**Dodatek č. 1 ke Smlouvě o dílo č. 0043/0/OPRI/21**  
uzavřený podle ustanovení § 2586 a násl. zákona č. 89/2012 Sb., občanský zákoník,  
v platném znění (dále jen „občanský zákoník“)

# REKAPITULACE - vícepráce a méněpráce

Výměna oken na východní, západní a jižní straně objektu  
vč. slunolamů a zateplení pláště budovy Polikliniky Barrandov

Změna specifikace dveří D10 (VÝCHOD 1PP) - požadavek Investora

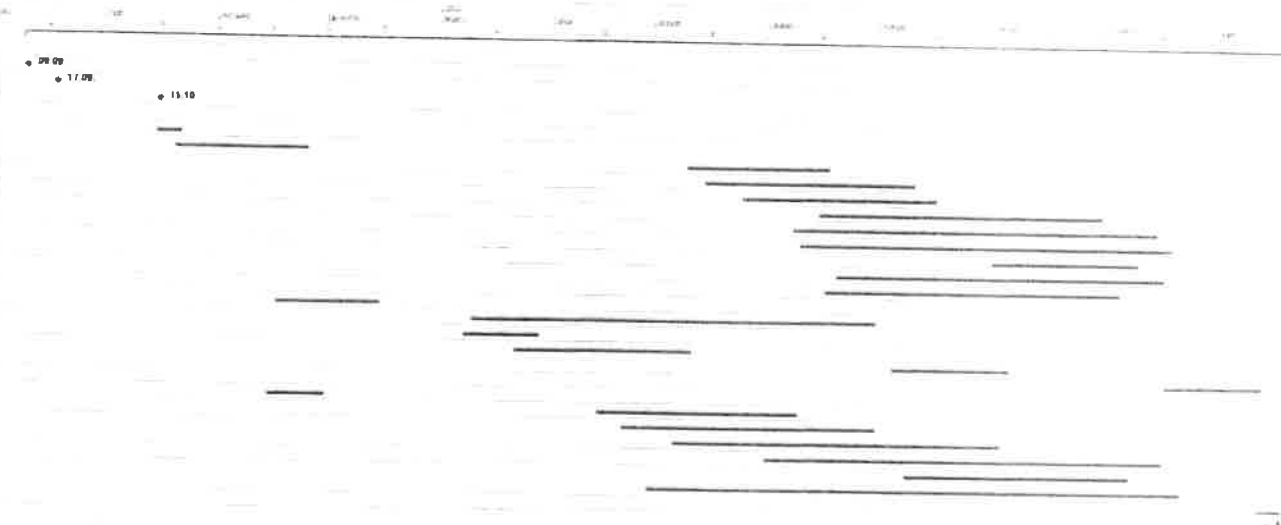
<b>Stavební oddíl:</b> Montáž sdělovací a zabezp.tech	<b>Část:</b>																														
<b>Popis změny:</b> Dle zadání investora a ADS naceněna nová specifikace hliníkových dveří D10 v 1.PP objektu A (východ).																															
<b>Zdůvodnění změny:</b> Požadavek investora.																															
<b>Posouzení změny - autorský dozor projektanta:</b> Navrhovaná změna byla projednána s provozovatele budovy, bylo požadováno elektrické ovládání těchto dveří pro bezbariérový přístup osob se sníženou schopností pohybu- souhlasíme bez připomínek

13.1.22																															
<b>Posouzení změny - technický dozor</b> Dveře D10 v 1.PP objektu A budou na základě požadavku uživatele dovybaveny komponenty pro ovládání těchto dveří i pro přístup osob se sníženou schopností pohybu. Specifikace komponent je uvedena v pol. č. 218 rozpočtu ZL č.12. Zadávací dokumentace s touto výbavou nepočítala. Návrh této výbavy dveří objednatel na KDS odsouhlasil. Za TDS souhlasím bez připomínek.																															
<table style="width: 100%; border-collapse: collapse;"> <tr> <td style="width: 30%;">do projektové dokumentace:</td> <td style="width: 10%;">ano</td> <td style="width: 10%;">zpracovány</td> <td style="width: 10%;">ano</td> <td style="width: 30%;"></td> </tr> <tr> <td>do časového plánu:</td> <td>ne</td> <td>zpracovány</td> <td>ne</td> <td></td> </tr> <tr> <td>do ceny: ano</td> <td><b>zvýšení o:</b></td> <td></td> <td><b>189 746,18</b></td> <td><b>Kč</b></td> </tr> <tr> <td></td> <td>s DPH 21%</td> <td></td> <td>229 592,88</td> <td>Kč</td> </tr> <tr> <td></td> <td><b>snížení o:</b></td> <td></td> <td>- 83 475,00</td> <td>Kč</td> </tr> <tr> <td></td> <td>s DPH 21%</td> <td></td> <td>- 101 004,75</td> <td>Kč</td> </tr> </table>		do projektové dokumentace:	ano	zpracovány	ano		do časového plánu:	ne	zpracovány	ne		do ceny: ano	<b>zvýšení o:</b>		<b>189 746,18</b>	<b>Kč</b>		s DPH 21%		229 592,88	Kč		<b>snížení o:</b>		- 83 475,00	Kč		s DPH 21%		- 101 004,75	Kč

PC	Typ	Kód	Popis	MJ	Množství	J.cena [CZK]	Cena celkem [CZK]	připočty	odpočty
			Částka celkem				<b>106 271,2 Kč</b>	<b>189 746,2 Kč</b>	<b>-83 475,0 Kč</b>
							106 271,18		
218		953446401R	+Hliníková vrata - 2150x1450 , bez deklarováního součinitele prostupu tepla	kus	-1	83 475,0	-83 475,0	0,0	-83 475,0
			D10 1		1,00000				
218			Hliníkové dvoukřídlé - automatické dveře D10 1450 mm x 2150 mm - včetně příslušenství (displejový programový přepínač, směrový radar, bezpečnostní senzor, integrovaný omezovač otevření, montážní deska a lišta sříbrná), záložní zdroj UPS, výplň Al panel lakovaný RAL	kus	1	189 746,2	189 746,2	189 746,2	0,0
